原子力安全委員会における玄海原子力
発電所3号機の原子炉設置変更許可
に係る安全審査について

平成17年9月9日

原子力安全委員会事務局長

機械設計評価

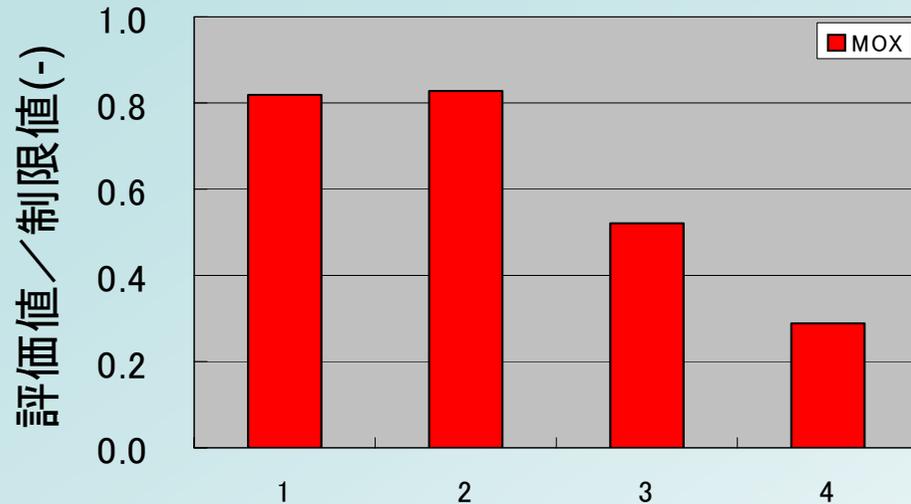
| | 評価値 | 制限値 | |
| 1: 燃料棒内圧 | 16.1 | 19.7 | (MPa) |
| 2: 被覆管応力 | 83 | 100 | (%) |
| 3: 被覆管引張歪 | 0.52 | 1 | (%) |
| 4: 被覆管累積疲労 | 0.29 | 1 | (-) |

[評価値/制限値]が1未満である

指針等の要求を
満たしている

設備影響評価

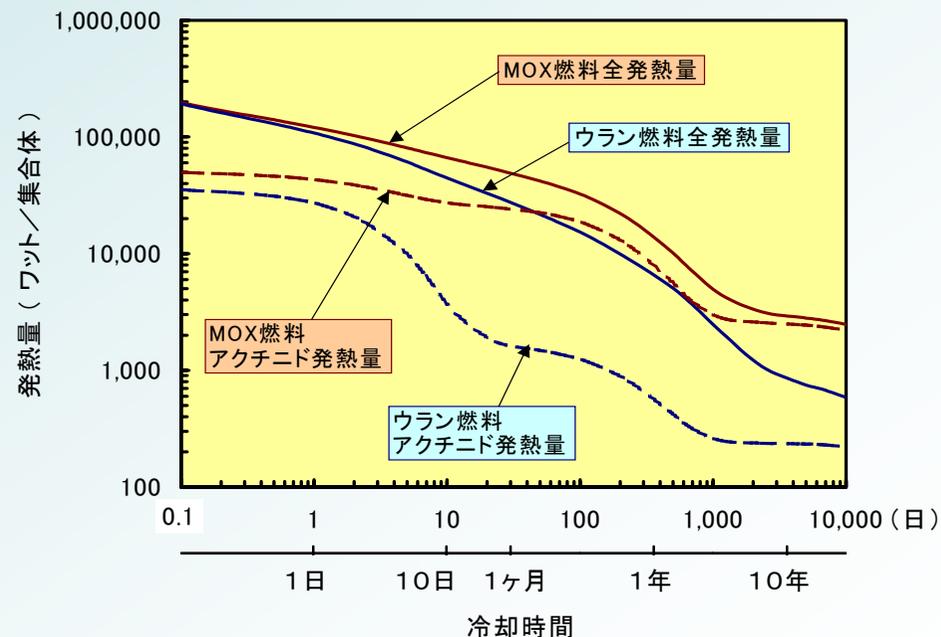
非常用炉心冷却設備:

- ・1次冷却材喪失事故に対して、原子炉を冷却し、燃料及び燃料被覆管の損傷を防止でき、かつ、燃料被覆管腐食を制限する。
- ・主蒸気管破断事故に対して、原子炉停止に必要な負の反応度を添加する。

燃料取扱及び貯蔵施設:

- ・使用済燃料貯蔵設備における臨界防止
- ・**使用済燃料貯蔵設備における除熱能力**
- ・新燃料取扱装置導入
- ・放射線業務従事者の放射線防護

原子炉トリップ信号による制御棒クラスターの挿入に加えて、燃料取替用水タンク(非常用炉心冷却設備)からのほう酸注入[3,100ppm以上]により、炉心を臨界未満にでき、かつ、その状態に維持できる

ピット水温度評価値 58.4 制限値 65 (°C)

設計方針は指針等の要求を満たしている

平常運転時に一般公衆の 受ける線量評価

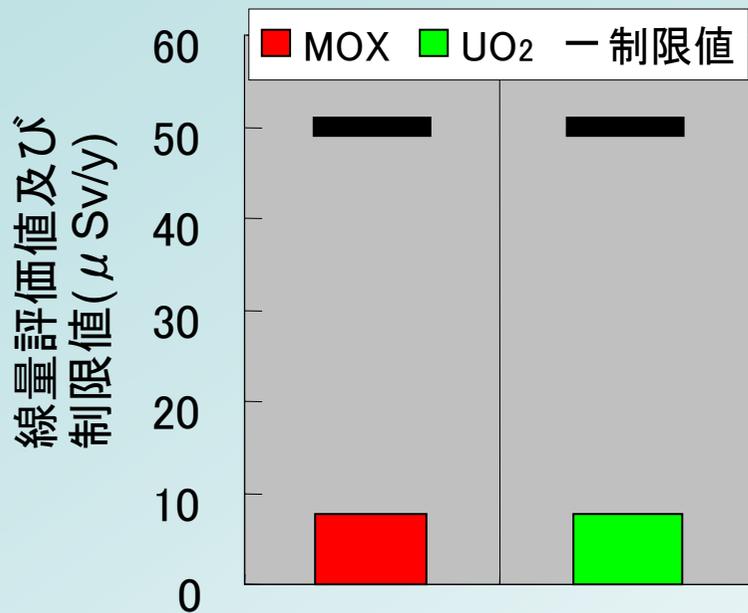
燃料棒にピンホール等が発生し、燃料中のFPガス（希ガス及びヨウ素）が1次冷却水を介して、気体廃棄物処理設備及び液体廃棄物処理設備から環境へ放出された場合を想定し、一般公衆が受ける線量が「線量目標値評価指針」に示される線量目標値を下回ることを確認

評価値 7.8 制限値 50 (μSv/y)

MOX燃料炉心においても、一般公衆の受ける線量は指針等の要求を満たし、かつ、合理的に達成できる限り低減されている

重大事故評価

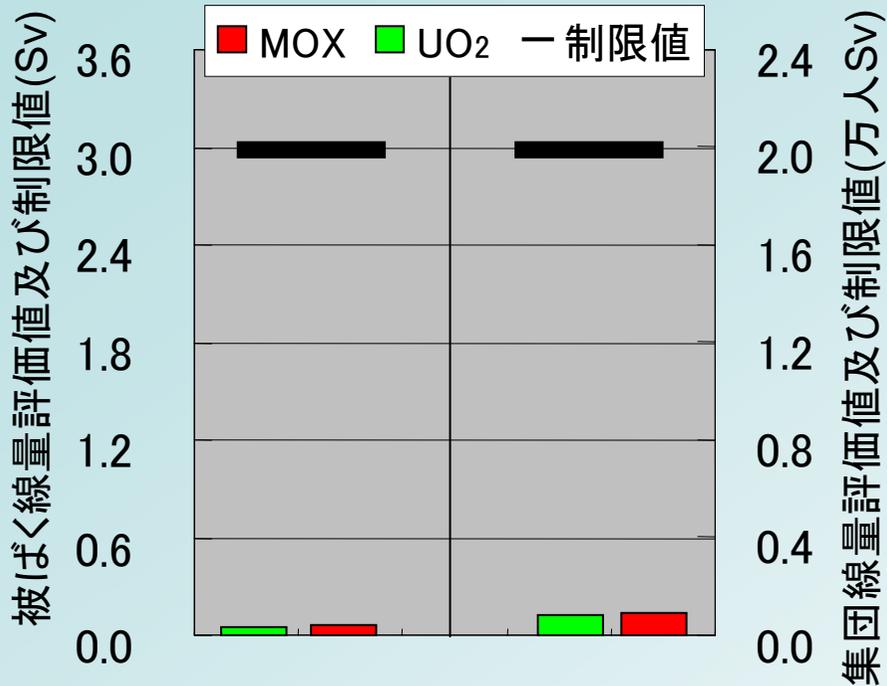
敷地周辺の事象、原子炉の特性、安全防護施設等を考慮し、技術的知見から見て最悪の場合には起こるかもしれないと考えられている事象。

事象：原子炉冷却材喪失及び蒸気発生器伝熱管破断

周辺の公衆に放射線障害を与えないこと。

指針等の要求を満たしている
